改善箇所説明図

基準不適合箇所

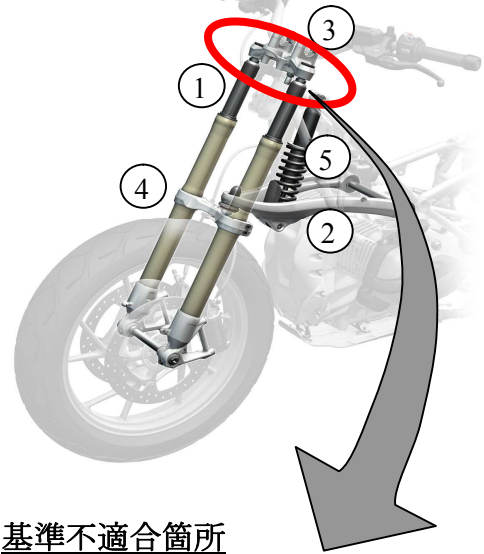
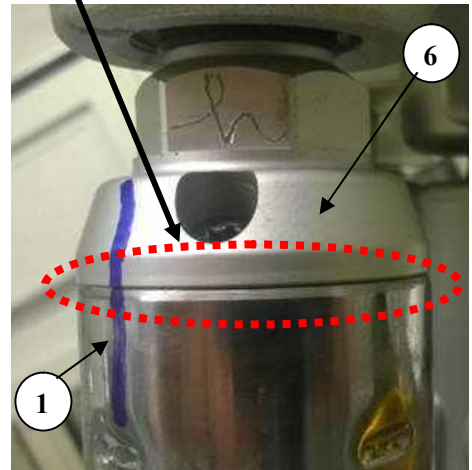
かじ取りホークにおいて、インナーチューブの設計が不適切なため、悪路走行等の衝撃により、インナーチューブとコネクティングスリーブの接続部に隙間が生じることがある。そのため、走行時の振動等により接続部の隙間が拡大し、そのままの状態で使用を続けると、接続部からフォークオイルが漏れて異音が発生し、最悪の場合、インナーチューブがコネクティングスリーブから外れ、転倒するおそれがある。

全車両、インナーチューブを補強するためにブッシュを追加する。なお、インナーチューブを点検し、隙間が生じている場合は、ブッシュ付インナーチューブと交換する。また、取扱い説明書にインナーチューブの点検に関する項目を追加する。

トップブリッジ左横に白ペイントマークを付ける（図示とおりに）
